COMMISSION ROYALE DES MONUMENTS ET DES SITES
KONINKLIJKE COMMISSIE VOOR MONUMENTEN EN LANDSCHAPPEN

N/Réf. : EVR20050_EVR20053_ EVERE. Avenue du Cimetière de Bruxelles, rues de Zaventem et
704_PU Pierre Dupont
Gest. : AH/MH (= Avenue du Cimetière de Bruxelles en ZP du Cimetière de Bruxelles)
NOVA : 06/LPFD/1845224 **PERMIS DE LOTIR:** modifier le permis de lotir 06/LPFD/680413,
Corr: Hicham Fakchich étendre le périmètre, le diviser en 10 lots et adapter les prescriptions
Louis De Taeye

Avis de la CRMS

Schéma des projets de construction. Images tirée du dossier de demande

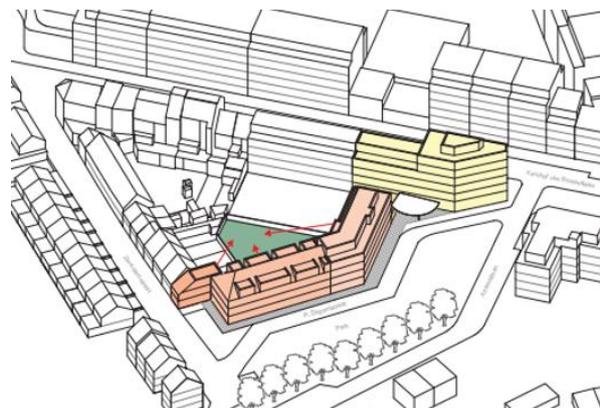
La Commission émet un avis défavorable sur le projet de lotissement dans sa nouvelle forme. Bien que la demande fasse preuve d'un certain souci d'intégration dans l'environnement urbain, elle ne peut pas souscrire à la demande pour les raisons suivantes :

Au niveau patrimonial, les modifications porteraient atteinte à la qualité patrimoniale des abords du cimetière classé notamment par la disparition de la maison néoclassique d'angle, témoin du bâti traditionnel qui caractérisait les abords du cimetière, et de l'atelier d'art funéraire qui constitue, avec l'ancien garage communal pour corbillards, l'un des derniers témoins de l'activité artisanale gravitant historiquement autour du cimetière. Outre cette perte d'un patrimoine historique directement en lien avec le cimetière classée, la démolition de ces deux constructions impacterait de manière importante l'axe de vue sur le cimetière et les qualités urbanistiques et paysagères des abords du site classé;

Au niveau urbanistique, le plan de lotissement conduirait à un appauvrissement et une banalisation des formes urbaines et du paysage. Au lieu de tirer parti de la morphologie et de l'implantation atypiques de l'atelier et de profiter du décrochement de manière à conserver le caractère aéré des lieux et des vues dégagées au sein de l'îlot, le plan uniformise la morphologie urbanistique.

La perte du tracé courbe harmonieux de la rue Dupont, constitue, par ailleurs, une atteinte à un espace vert, ce qui est peu pertinent dans ce contexte densément bâti.

En conclusion, la CRMS demande de ne pas modifier le plan de lotissement en ce sens. Elle insiste sur la préservation des deux biens situés au n°123 de l'avenue du cimetière de Bruxelles et sur le développement d'une vision urbanistique plus en phase avec les enjeux actuels de développement urbains.
